GRUPO  SINCE 1998 WITH YOU CONERGE NORMAS REGULAMENTADORAS	STAHL 	STAHL – ENGENHARIA/SP	
NR 10 - SEGURANÇA EM INSTALAÇÕES E SERVIÇOS EM ELETRICIDADE	Relatório	5724	Página 1
	Obra	2457	Revisão 0

RELATÓRIO DE AUDITORIA E DIAGNÓSTICO NR-10

HIDROVIAS DO BRASIL – SANTOS/SP

9.11- PLANILHA DE INSPEÇÃO - QD-AFR-1013

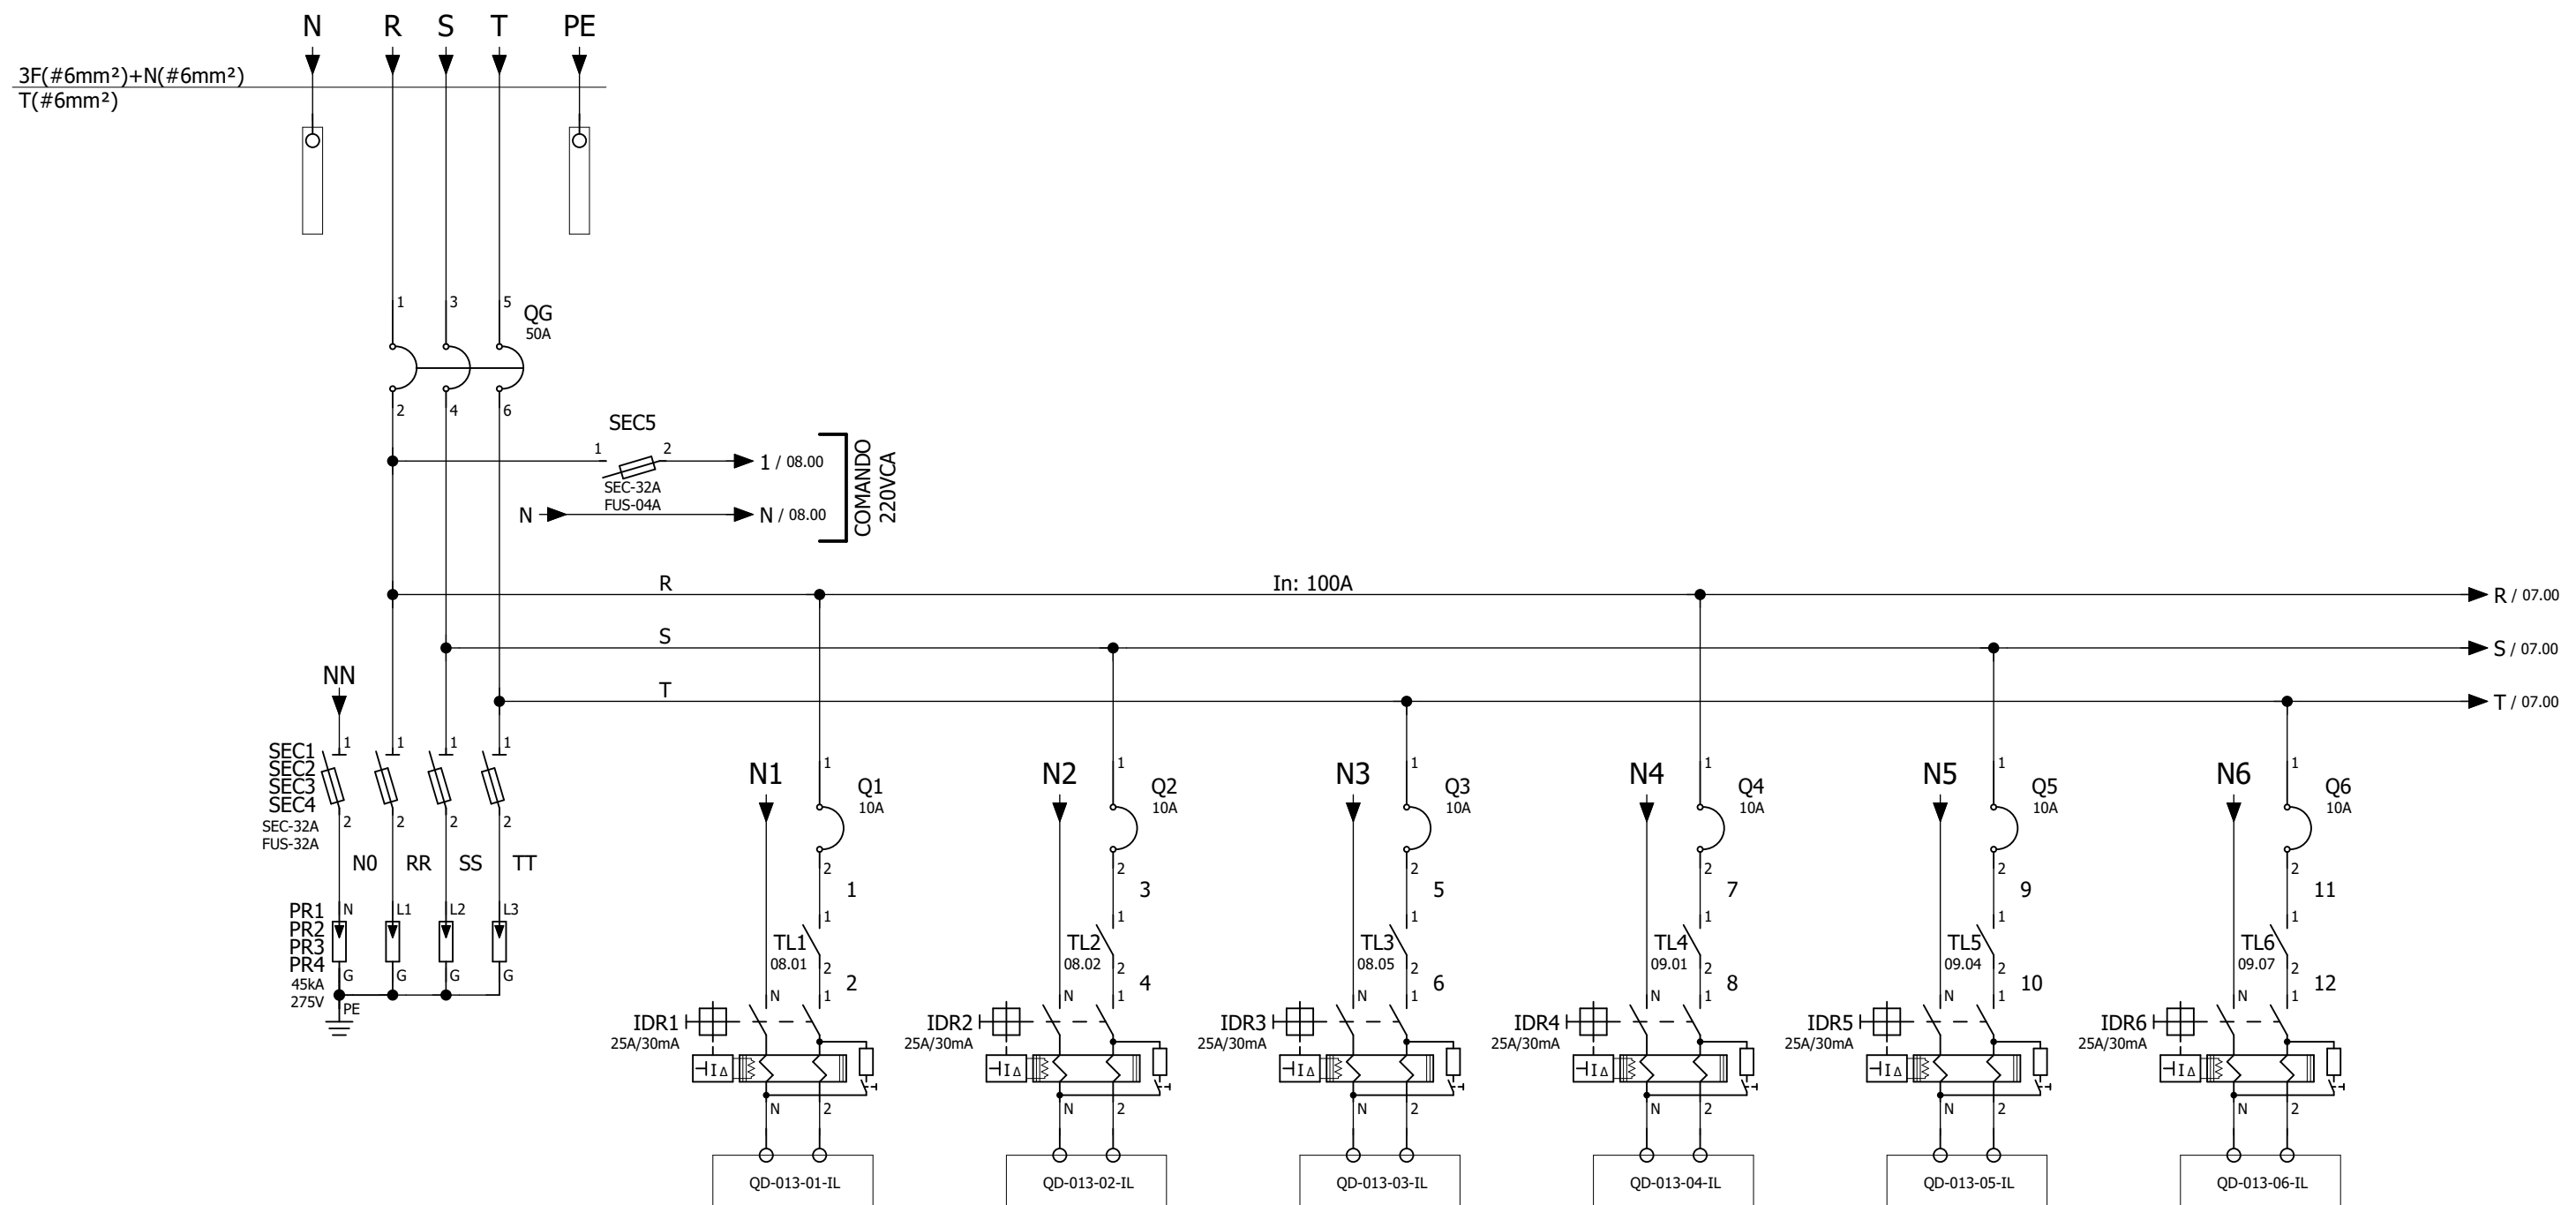
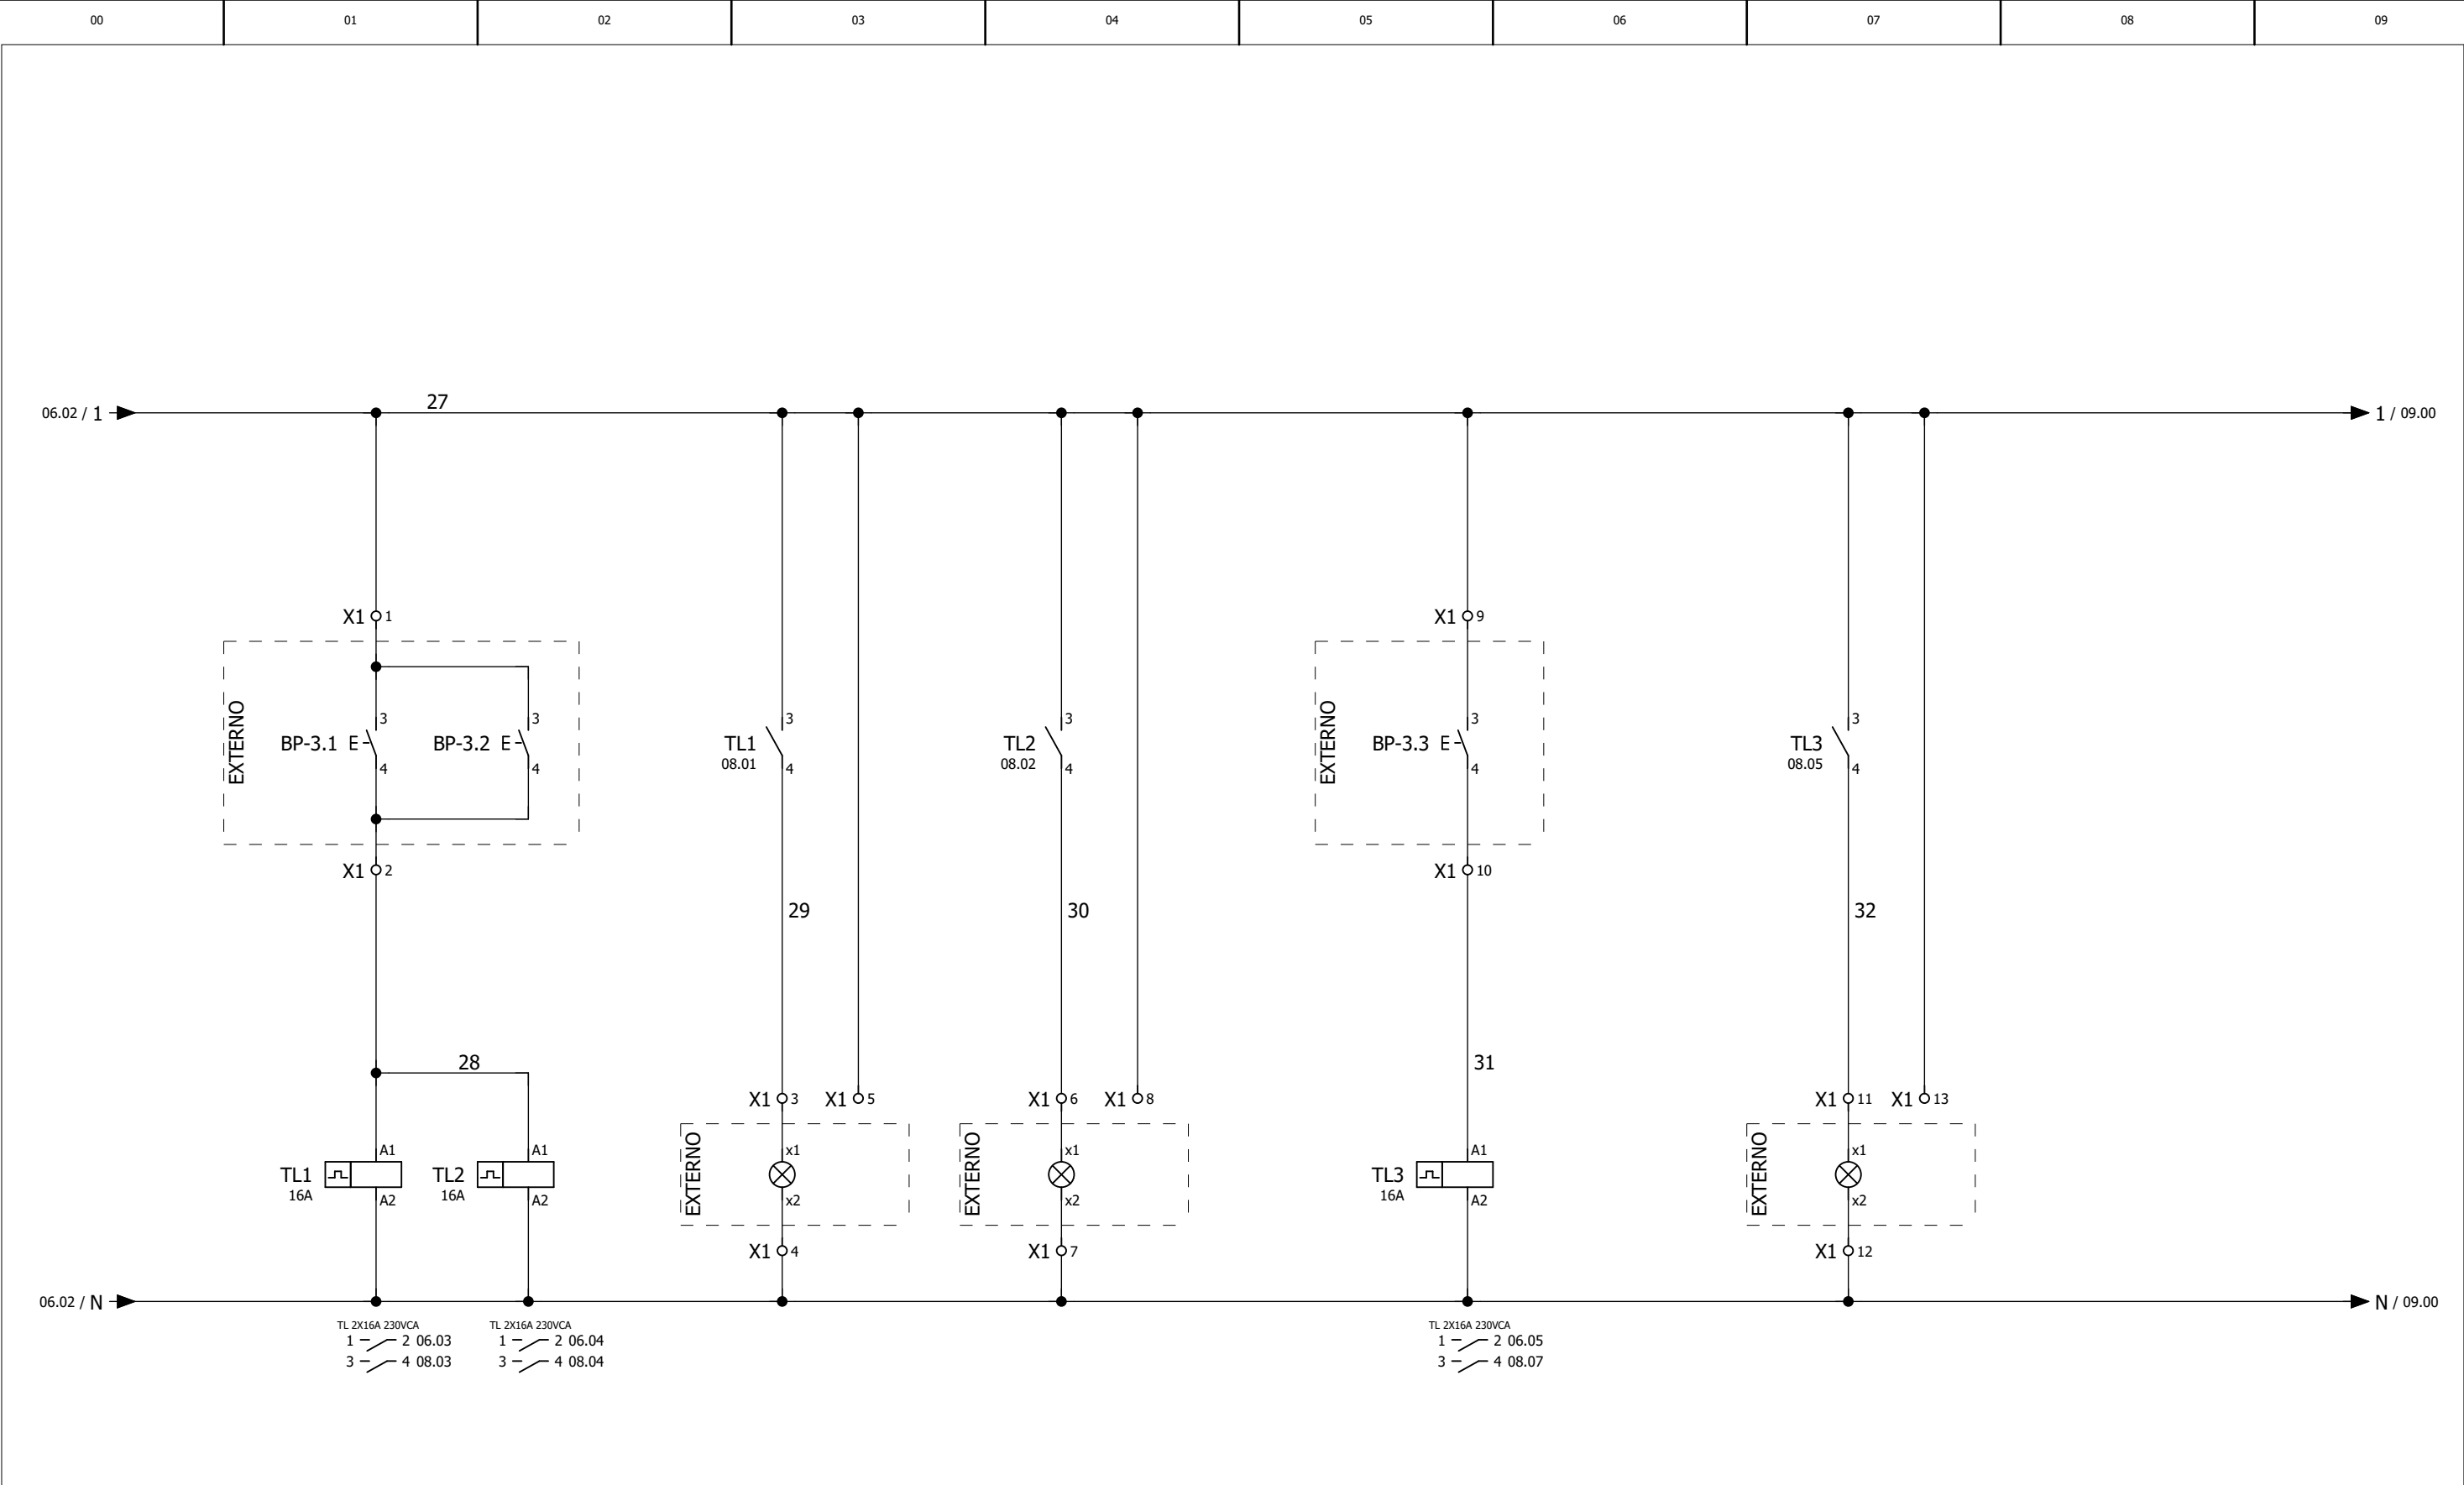
Nº	ÁREA	TAG	REQUISITO LEGAL	SITUAÇÃO ENCONTRADA	RECOMENDAÇÃO	PRIORIDADE	FOTO
1	T8	QD-AFR-1013	10.10.1	Foi evidenciado na presente inspeção a falta da sinalização referente aos perigos e riscos em serviços de eletricidade.	Necessário realizar a correta sinalização do painel atentando-se aos requisitos da NR-26 e NBR 5410.	P-2	
2	T8	QD-AFR-1013	10.10.1	Foi evidenciado que os disjuntores possuem a correta identificação.	NADA CONSTA.	-	
3	T8	QD-AFR-1013	10.2.8.3	Foi evidenciado a presença do condutor de aterramento corretamente instalado na porta do painel.	NADA CONSTA.	-	
4	T8	QD-AFR-1013	10.2.5	Foi evidenciado a presença da documentação do painel disponível no sistema informatizado sob responsabilidade da Hidrovias do Brasil.	NADA CONSTA.	-	DOCUMENTAÇÃO.
